INFORME DE CONTROL ESPECÍFICO N° 024-2024-2-0477-SCE

SERVICIO DE CONTROL ESPECIFICO A HECHOS CON PRESUNTA IRREGULARIDAD A MUNICIPALIDAD DISTRITAL DE IPARIA

"AL PROCESO DE EJECUCIÓN DE LA OBRA: CREACIÓN DEL PUENTE DE ACCESO AL CASERÍO DE NUEVA ISLANDIA DEL DISTRITO DE IPARÍA, PROVINCIA DE CORONEL PORTILLO, DEPARTAMENTO DE UCAYALI"

Fotografía n.° 1
Presencia de juntas frías en pilastras del puente.

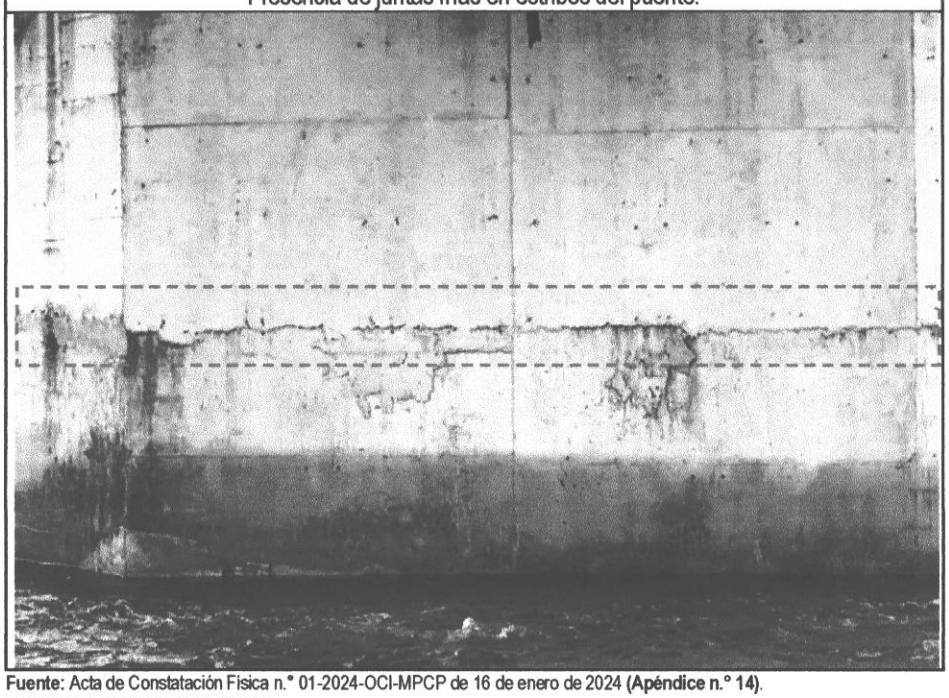
1. Presencia de "juntas frías" en estribos y pilastras del puente, producto de verter el concreto en diferentes etapas, lo que ocasiona el debilitamiento de las estructuras y la reducción de la resistencia a los cambios climáticos y los impactos. (Ver fotografías n.os 1 y 2)

Fotografía n.° 4
Presencia de grieta en pilastra del puente.

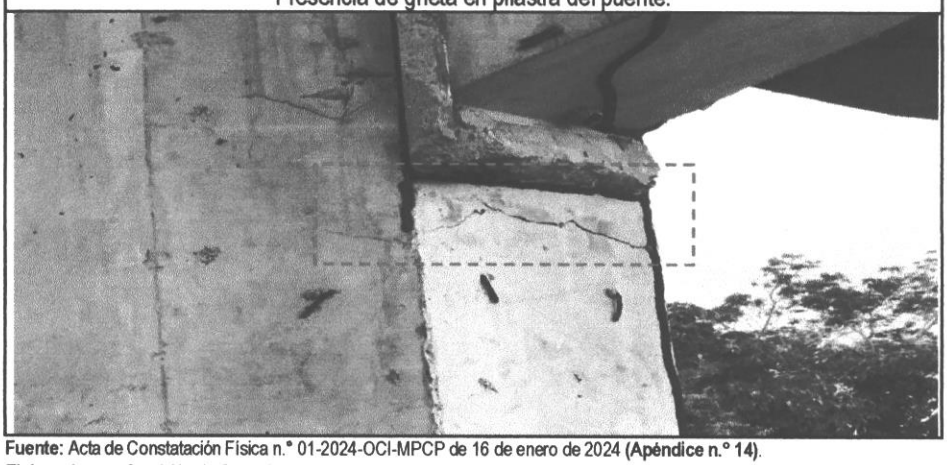
Asimismo, se evidenciaron "fisuras en estribos" y "grietas en pilastras", como resultado de utilizar un concreto con exceso de finos, con elevado asentamiento, o excesivo contenido de agua durante el vaciado en obra; o como resultado de un curado inadecuado o nulo en obra. La patología antes mencionada, afecta la resistencia de la estructura, puesto que sirve como medio de transporte para el agua, gases y agentes agresivos, al interior de la misma, los cuales aceleran su proceso de degradación y consecuentemente reducen su tiempo de vida útil. (Ver fotografías n.os 3 y 4)

Fotografía n.° 5
Desprendimiento del concreto en apoyos de viga cabezal.

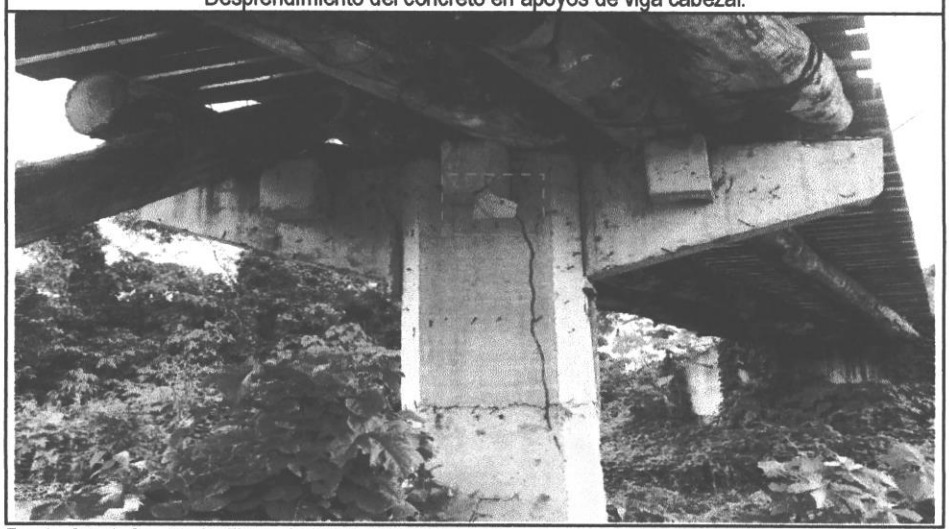
De igual manera, se evidenció el "desprendimiento del concreto en apoyos de viga cabezal", por no utilizar un desmoldante[1] para el encofrado o por utilizar uno de mala calidad. (Ver fotografía n.° 5)

Fotografía n.° 6
Presencia de nidos de grava en pilastra del puente.

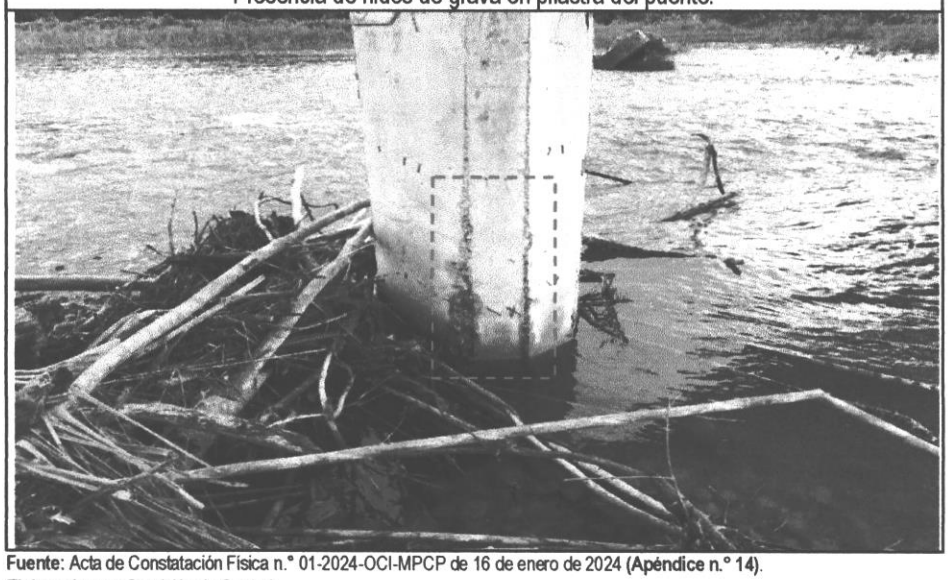
Por último, se evidenciaron "nidos de grava"[2] en la parte inferior de una de las pilastras del puente, lo cual se originó por un incorrecto vibrado del concreto, o por mezclas inapropiadas del concreto (segregación) o por un encofrado no estanco[3], cuya condición permite que algo de lechada de cemento se escape a través del mismo y que en la superficie del elemento solo se visualicen los áridos gruesos. La patología antes mencionada, afecta la durabilidad del elemento, pues es una vía de acceso prácticamente directa para los agentes agresivos (gases, cloruros, agua, etc) que aceleran extraordinariamente los procesos de degradación de las armaduras por corrosión. (Ver fotografía n.° 6)

Fotografía n.° 7
Madera rolliza con un diámetro de 33 cm, el cual es menor al requerido en el Expediente Técnico.

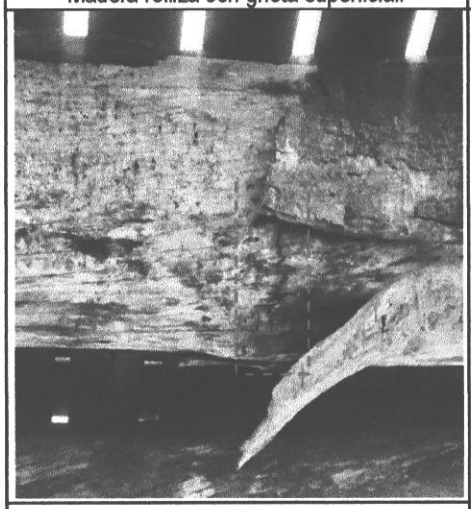
2. Las vigas de madera rolliza utilizadas para soportar la plataforma del puente, presentan un diámetro menor al establecido en las especificaciones técnicas del Expediente Técnico de Obra **(Apéndice n.° 5, folio del 000324 al 000323)**, es decir, menor a 60 cm.

Fotografía n.° 10
Madera rolliza próxima a colapsar.

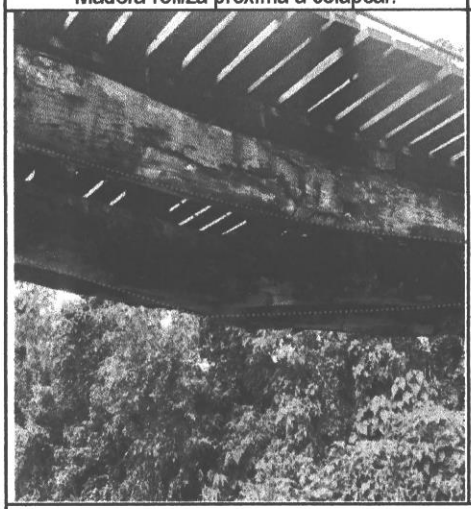
Asimismo, se verificó que las maderas rollizas utilizadas presentaban grietas superficiales y grietas por extremos, lo que ocasionó una disminución en la resistencia mecánica de las mismas, y como consecuencia de ello, se produjo el colapso parcial de la plataforma del puente. (Ver fotografías n.os 8, 9, 10, 11 y 12)

Fotografía n.° 13 Baranda metálica instalada deficientemente a lo largo del puente.	**Fotografía n.° 14** Apoyo de baranda metálica sin pernos de sujeción.

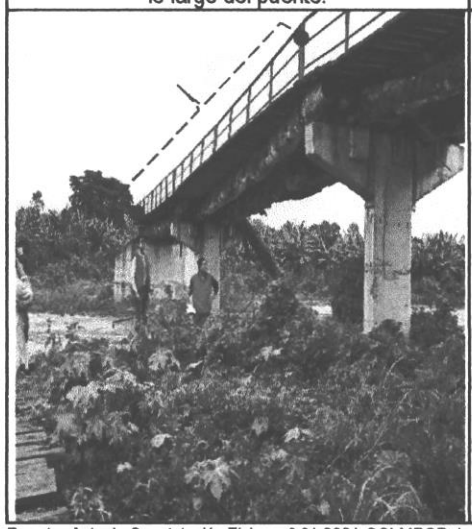
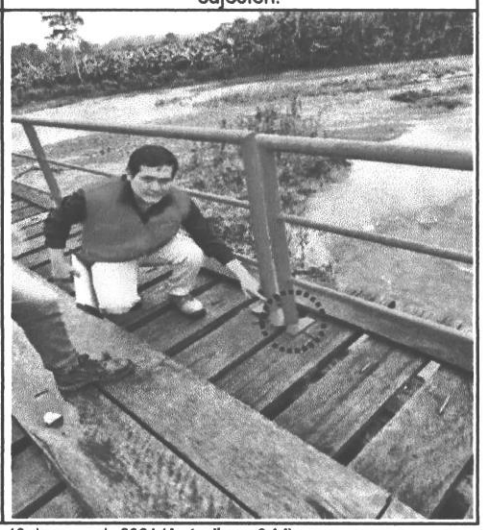
3. Las barandas metálicas se encuentran instaladas de manera deficiente, puesto que presentan movimientos laterales con el solo hecho de apoyarse sobre ellas, esto debido a que no se encuentran bien ancladas en distintos puntos a lo largo del puente, lo que no garantiza que cumpla con su función principal que es retener y redireccionar los vehículos que salen fuera de control del puente, ni tampoco garantiza seguridad para los transeúntes que circulan por el mismo. (Ver fotografías n.os 13 y 14)
